大阪・関西万博日本館(仮称)施工段階 日本館UDワークショップ報告書

検証における意見と施工段階への反映

近畿地方整備局 営繕部

●スロープ勾配、材質、色

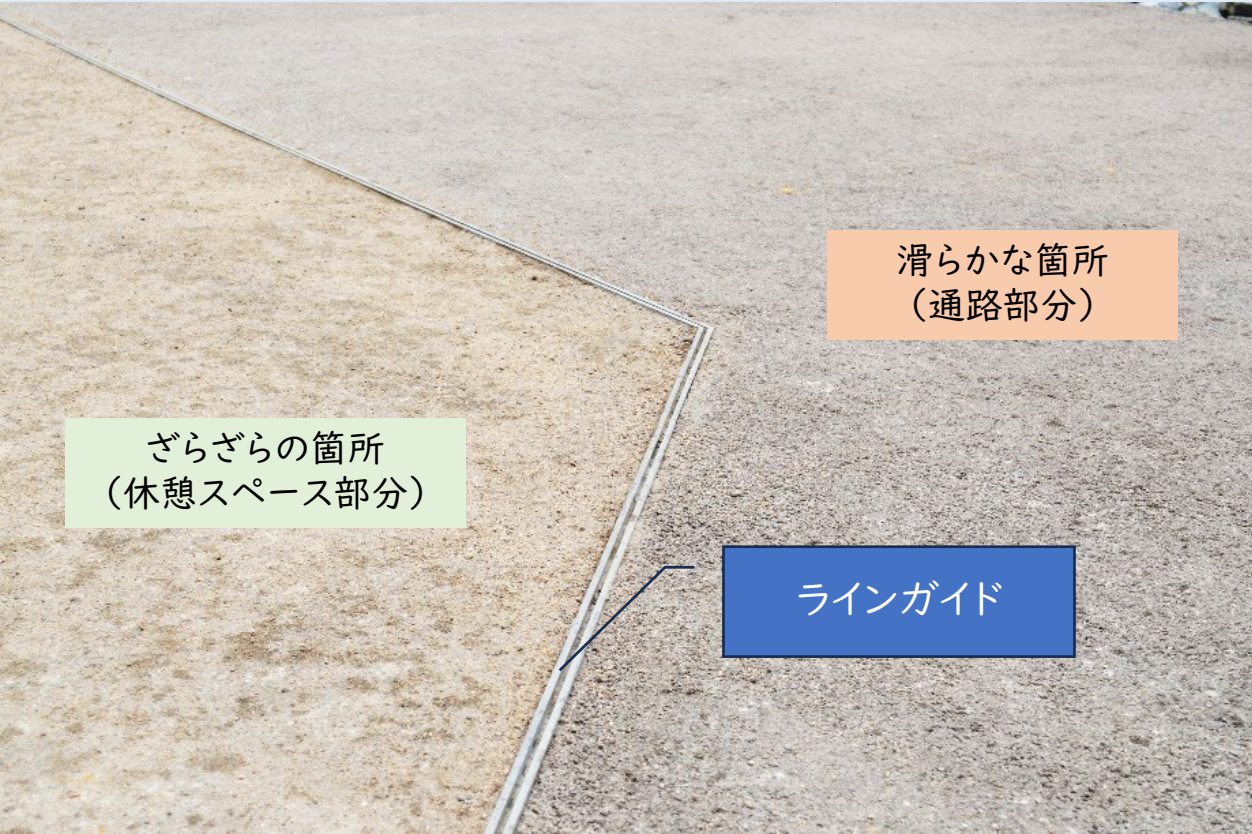
施設・設備等	ご意見	施工内容(UDへの配慮事項)
勾配	・5%で通行に問題はない(参加者共通意見)。	・スロープの勾配は設計当初から5%を前提として、多様な人が同じように使いやすくしている。
床材	・三和土のざらつきは足が不自由な人、高齢者等にとって、つまづきやすくなる。	・床材は自然性が高く、リサイクルしやすい三和土を採用している。三和土の表面を滑らかにし、車いす、高齢者、片麻痺の人などがつまづかないようにする。
床の色	・スロープと踊り場の微妙な色の違いや表面仕上げの違い(なめらか・ざらざら)は分かりにくい。	・設計段階は5%勾配のスロープと踊り場を三和土の表面仕上げで区別するよう計画していた(点状ブロックの敷設は不要と確認していた)。 ・施工段階の検証の結果、表面仕上げの違いではなく、スロープの上下端に濃い色の三和土をライン状に入れることで視認できるようにする。

● レールガイド、手すり

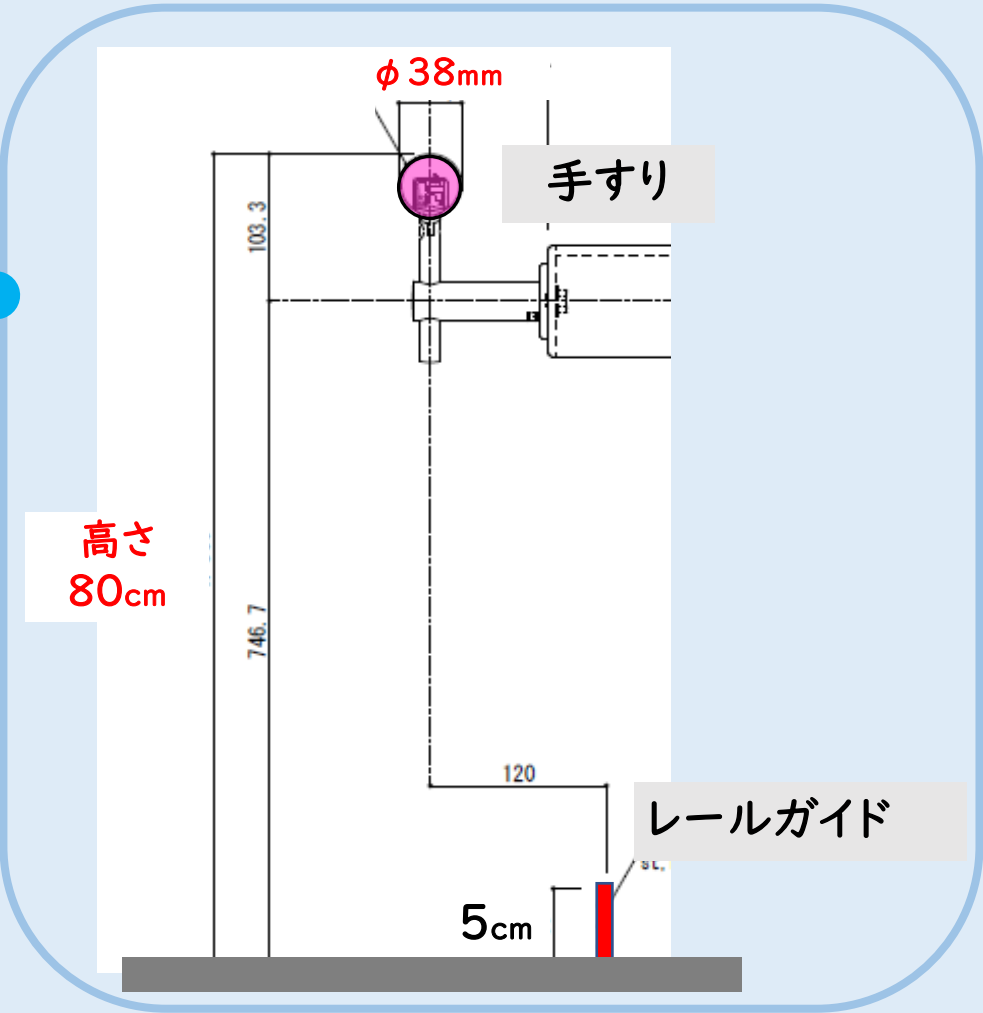
施設・設備等	ご意見	施工内容(UDへの配慮事項)
手すり	・モックアップの手すり位置が高い。少し太い	・手すりは、握りやすさ、使いやすさを考慮して高さ、太さを調整。 高さを5cm下げ、80cm、直径を42.7mmから38mmに変更
手すりの材質	・滑りにくい材質とする。木製の検討も必要。	・夏場の暑さ対策も考慮しフィルムシート貼りとする。木製はコスト高、汚れを考慮し採用しなかった。

トイレ出入口の触知図下の警告ブロック

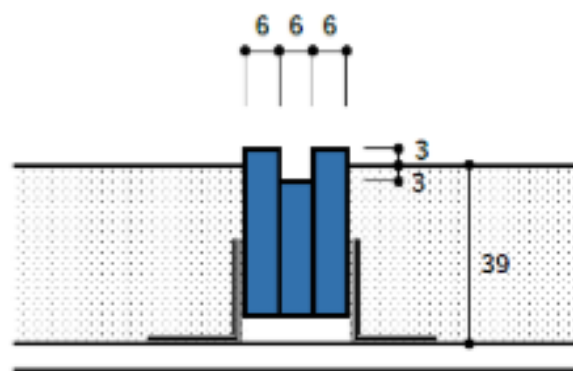
- ・避難階段、トイレの触知図案内板の床に点状ブロックを敷設。
- ・スロープについては、視覚障がい者から、5%勾配であれば踊り場との境に点状ブロックは不要、とのご意見にもとづき点状ブロックは設置せずに、弱視者などのために、スロープの端の色を変えることで視認を高めることとしている。

●手洗いの手すりの間隔

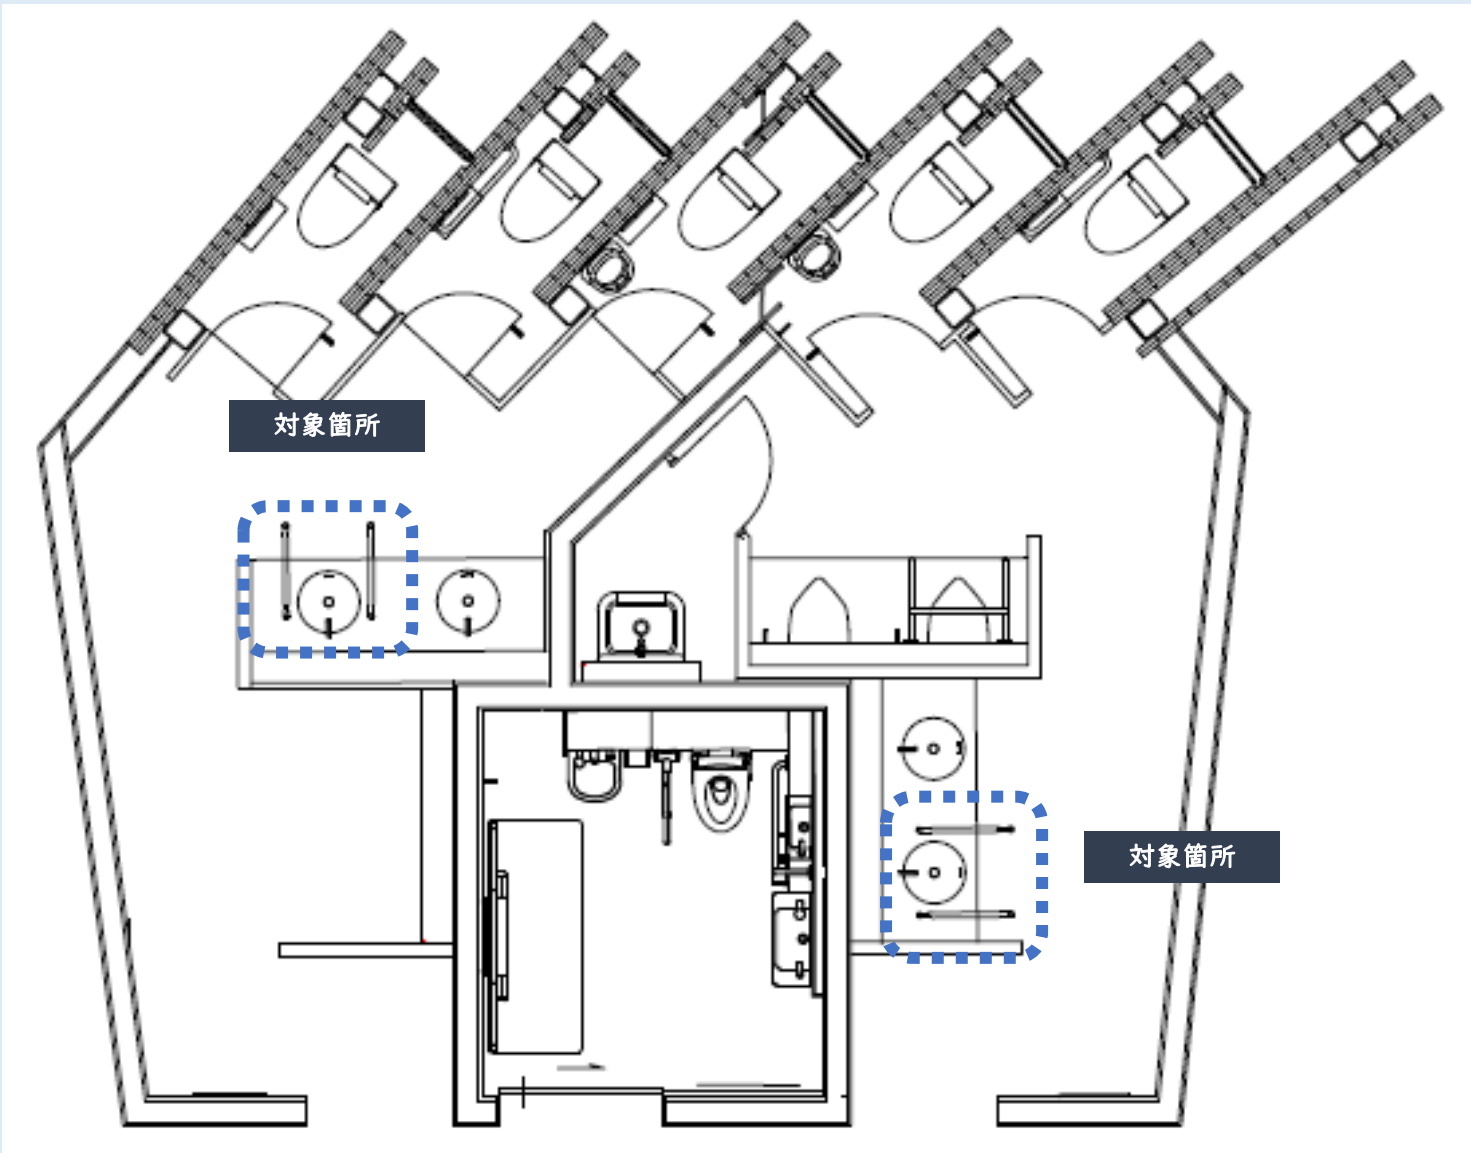
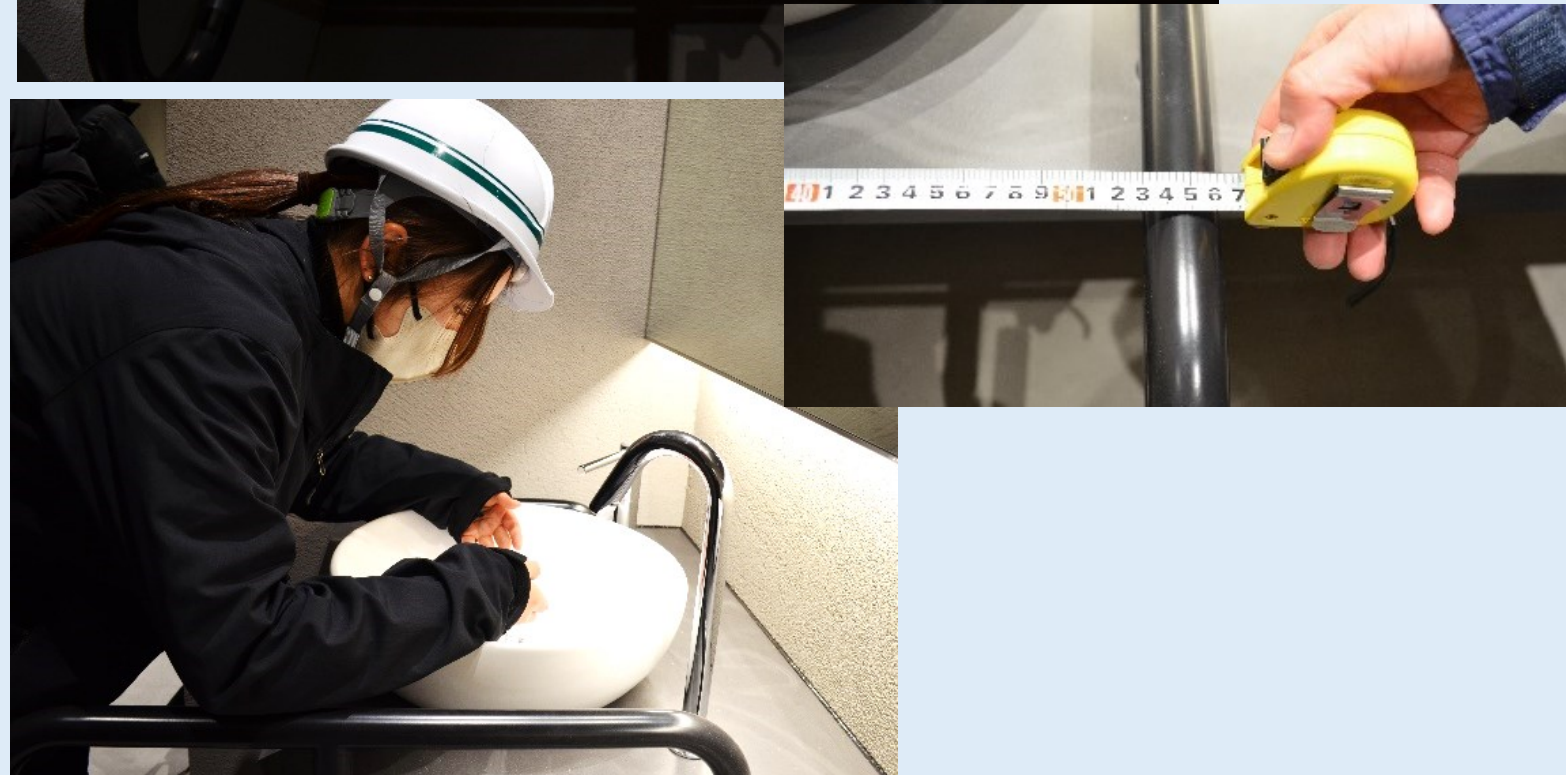
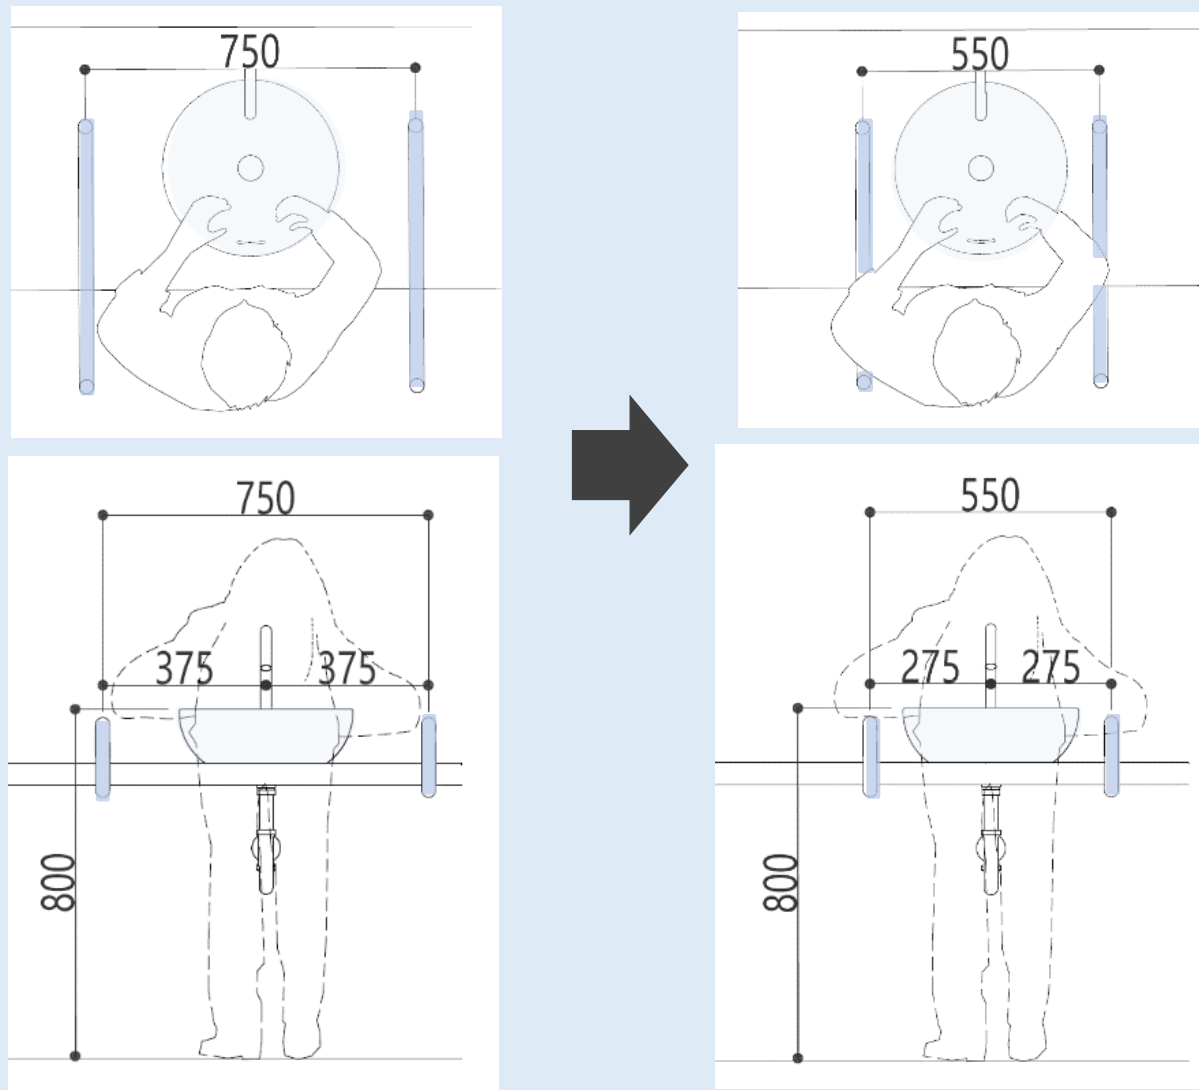
施設・設備等	ご意見	施工内容(UDへの配慮事項)
手洗い手すり	・肢体不自由者はカウンターに肘をつきながら手を洗うため、ベッセル式洗面器だと縁が当たって痛い	・ゾーンA/Cトイレの手すりがある手洗い器については寄りかかって肘をつけるように改善。 ・当初案は手すり幅が700~800mmであり、肘をつくと蛇口に手が届かないことから手すりの幅を550mmに変更し、肘を支持できるように改善。

・一般的なトイレ洗面器の手摺幅は700～800程度が採用されている。縮めるにあたり、実際にモックアップで550mmが問題なく使いやすいことを確認し採用した。

●個室型トイレ 手洗いカウンターの形状

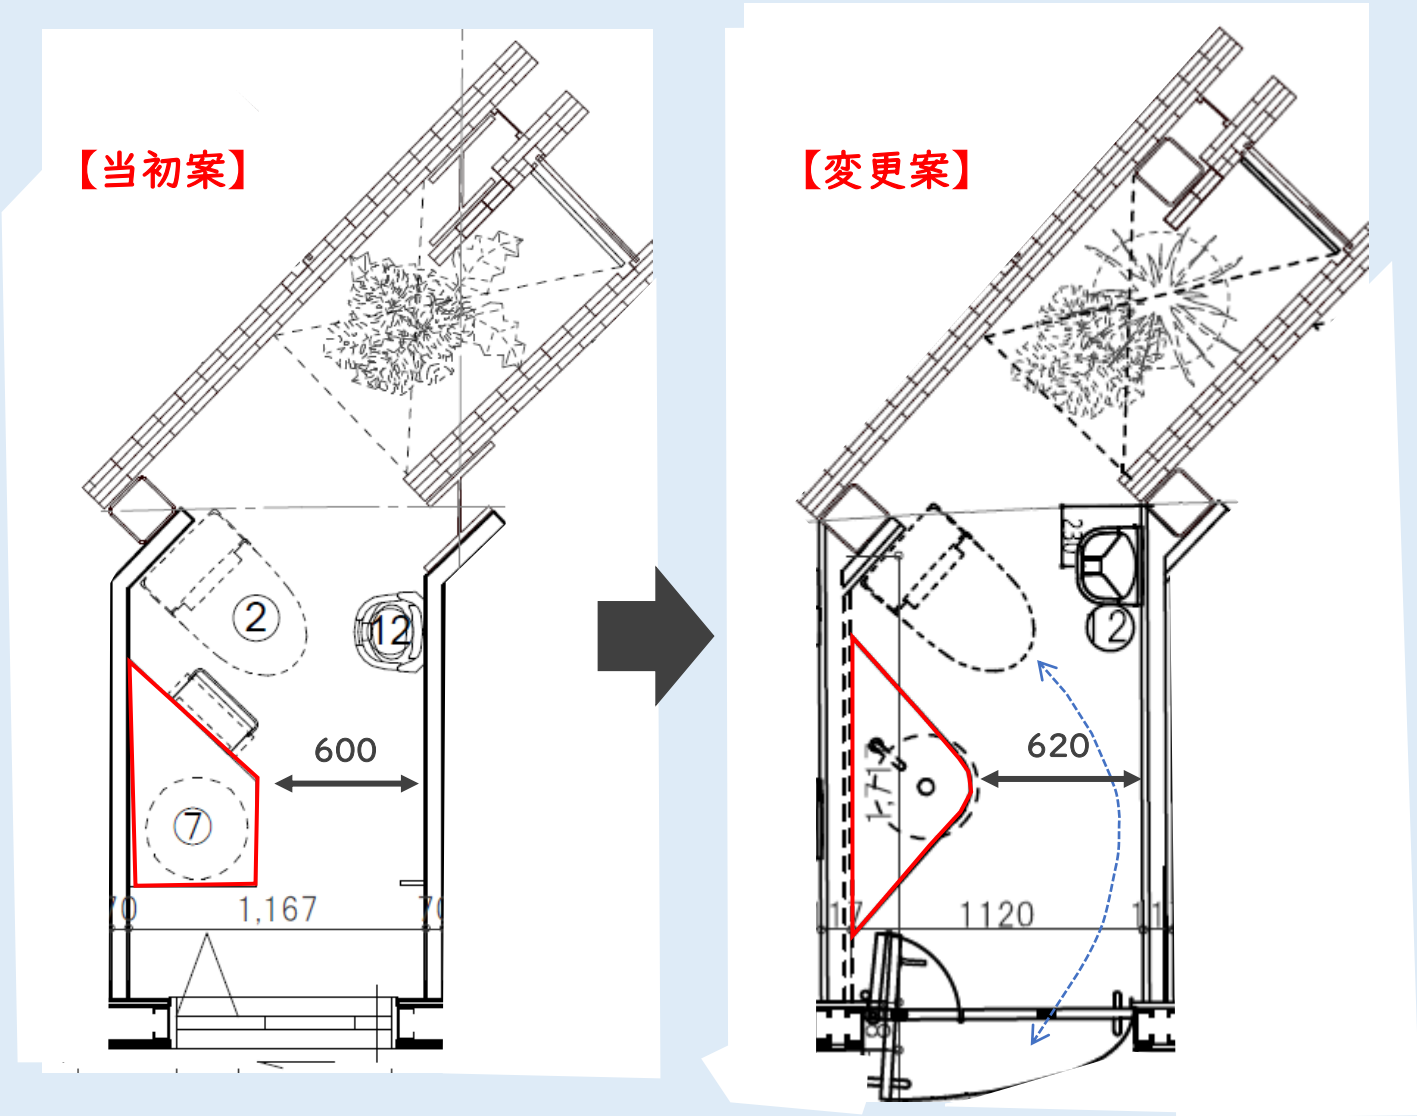
施設・設備等	ご意見	施工内容 (UDへの配慮事項)
手洗いカウンター	・カウンターが大きく、通行の妨げになる ・カウンターの角が身体や子どもの頭部に当たる危険性がある	・手洗いカウンターの形状を台形から三角形に近い丸みのある形に変更して、トイレブース内の使い勝手を良くする

- ・扉からの便器への経路に合わせ角をなくすデザインとした。
- ・洗面器が置ける最小のカウンターサイズに調整し通路幅をしっかりと確保。

●バリアフリートイレ内のフック

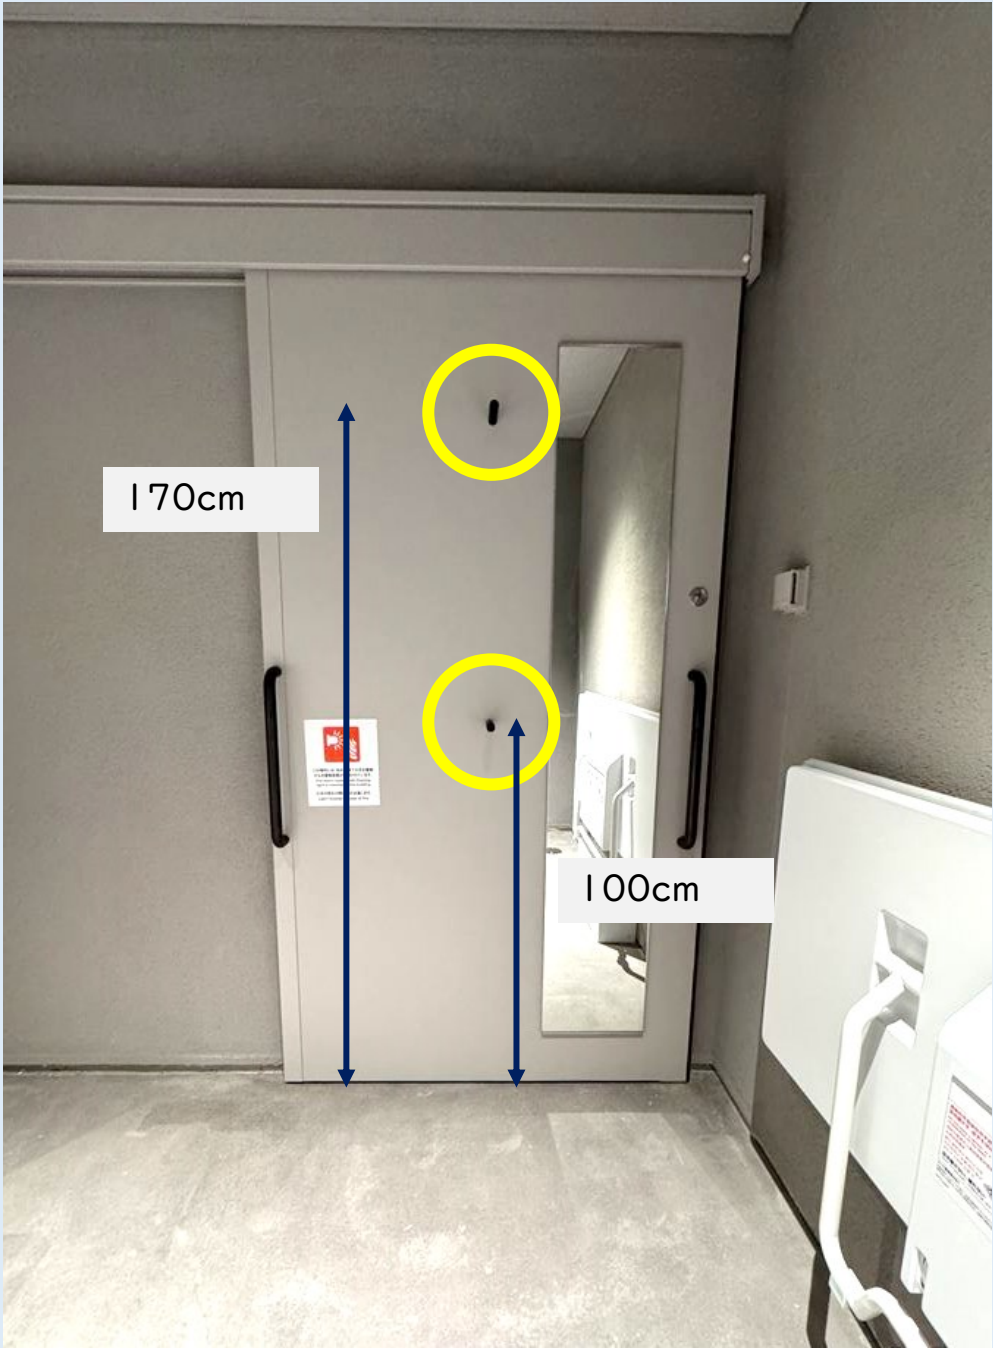
施設・設備等	ご意見	施工内容(UDへの配慮事項)
フック位置	・出入口付近にあると使いやすい(目が不自由な方も慣れている)。 ・当たっても危なくないフック形状が良い。	・出入口扉のブース内側に統一して設置。 ・安全に配慮した形状とする。

バリアフリースイート (ゾーンA) の扉

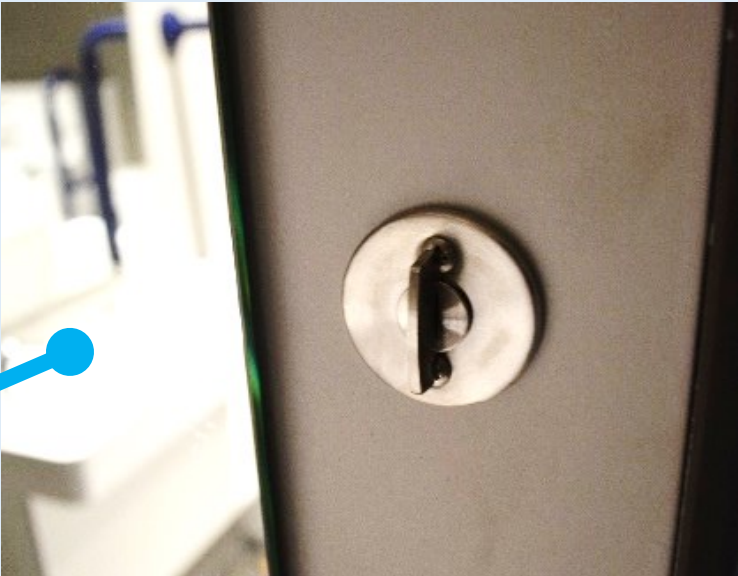
施設・設備等	ご意見	施工内容 (UDへの配慮事項)
扉	・車いす対応便房の引き戸には全開時ストッパーはついているのか。 ・扉はなるべく軽い力で操作できることが望ましい。	・全開時ストッパーあり。 ・軽い力 (UDガイドラインの30N以下) で開閉可能。 ・大きめトイレやバリアフリースイートなどは子供があけないよう2段の鍵を設置 ・バリアフリースイートの内部側に補助手すりを設置。

●壁付リモコン類と壁のコントラスト

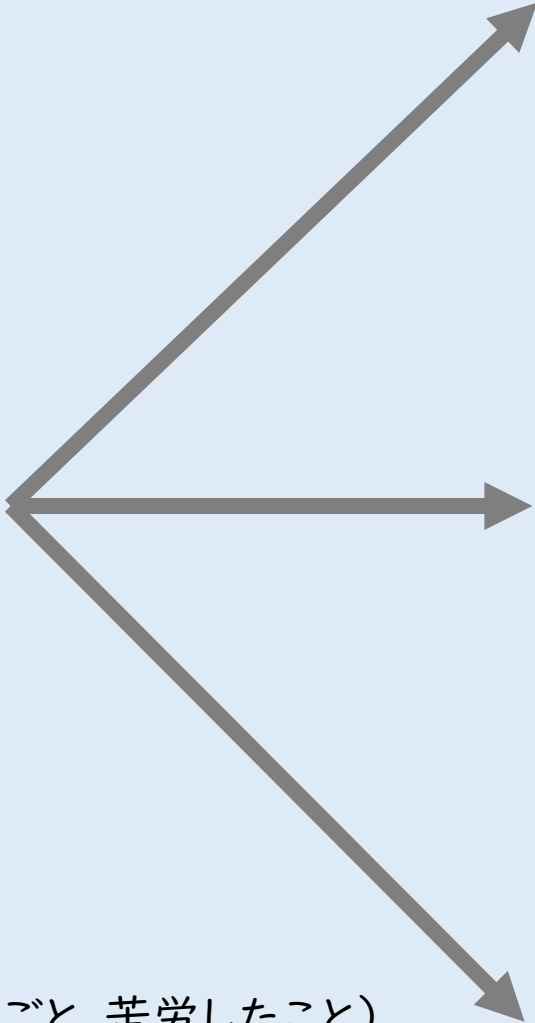
施設・設備等	ご意見	施工内容 (UDへの配慮事項)
壁付リモコン類と壁のコントラスト	・もう少しリモコン類と壁色にコントラストをつけてほしい。	・同系色をやめ、リモコン背景をA=茶系 B=ダークグレー C=白の3種類で整理を行いリモコンの認識がしやすいようにした。

- ・白やシルバーとのコントラストがはっきりするようBは濃いめのダークグレーを選定した。
- ・一部同系色の背景となりそうな箇所はプレートを製作しBorCのコントラストを確保できるよう調整した。
